設置変更許可申請書 添付書類八 (柏崎刈羽原子力発電所 6号及び7号炉)	型式証明申請書 (GNF3 型式) 添付書類一	相違点
<p>3. 原子炉本体</p> <p>3.2 機械設計</p> <p>3.2.1 燃料</p> <p>[その2-9×9燃料が装荷されたサイクル以降]</p> <p>3.2.1.1 概要</p> <p>燃料集合体は、多数の二酸化ウラン・ペレット (一部の燃料棒についてはガドリニア入り二酸化ウラン・ペレット) をジルコニウムを内張りしたジルカロイ-2 製の燃料被覆管 (以下 3. では「被覆管」という。) に入れた燃料棒を組立てたものである。燃料棒の配列は、高燃焼度 8×8 燃料については、8 行 8 列 (8×8) であり、60 本の燃料棒と 1 本の太径のウォータ・ロッド (内部に燃料が入っていない) からなる。9×9 燃料の燃料棒の配列は、9 行 9 列 (9×9) であり、9×9 燃料 (A 型) は 74 本の燃料棒と 2 本の太径のウォータ・ロッドからなり、このうち 8 本の燃料棒は標準燃料棒の約 2/3 の長さとした部分長燃料棒からなる。また 9×9 燃料 (B 型) は 72 本の燃料棒と角管のウォータ・チャンネル 1 本からなる。(1) (2) (21) (22) (23)</p> <p>燃料集合体を炉心に装荷する際には、外側にチャンネル・ボックスをはめる。チャンネル・ボックスは、燃料集合体内の冷却材流路を定めるとともに、制御棒作動のガイド及び燃料を保護する役割を果たしている。</p> <p>燃料集合体は、その受ける熱、放射線、水力学的影響等を十分考慮のうえ、機械的及び熱的に十分安全であるように設計を行う。</p> <p>燃料の主要仕様を第 3.2-1 表に示す。</p>	<p>4. 安全設計に関する構造及び評価</p> <p>4.1 機械設計</p> <p>4.1.1 概要</p> <p>GNF3 型は、多数の二酸化ウランペレット (一部の燃料棒についてはガドリニア入り二酸化ウランペレット) をジルコニウムを内張りしたジルカロイ-2 又は高鉄ジルカロイ製の燃料被覆管に入れた燃料棒を組立てたものである。高鉄ジルカロイの主成分は第 4-1 表のとおりである。GNF3 型の燃料棒の配列は、10 行 10 列 (10×10) であり、<input type="checkbox"/> 本の燃料棒と <input type="checkbox"/> 本の太径のウォータロッド (内部に燃料が入っていない) からなり、このうち <input type="checkbox"/> 本の燃料棒は標準燃料棒の <input type="checkbox"/> の長さの部分長燃料棒であり、<input type="checkbox"/> 本

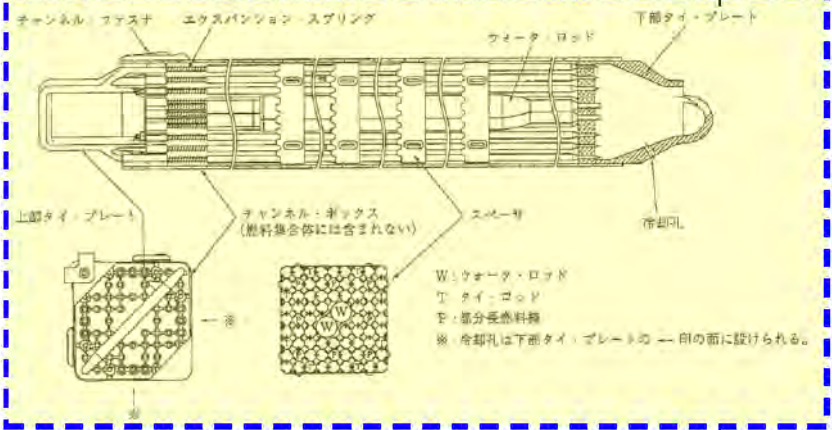
設置変更許可申請書 添付書類八 (柏崎刈羽原子力発電所 6号及び7号炉)	型式証明申請書 (GNF3 型式) 添付書類一	相違点
 <p>① 最高濃縮度燃料 ⑦ 最低濃縮度燃料 ① - ⑦はこの順で濃縮度が小さくなることを示す。 ⊗ ウォータ・ロッド ◎ 部分長燃料棒</p> <p>第 3.2-1 図(2) 燃料集合体内の燃料棒配置図 (例) (9×9 燃料 (A 型))</p>	 <p>第 4-3 図 GNF3 型の燃料体内の燃料棒配置図</p>	<p>添付書類一では適合性を示す上で必要な図面を記載している。また、プラント共通の燃料体の基本設計では濃縮度分布は定まっていないため、添付書類一では濃縮度分布を記載していない。</p>
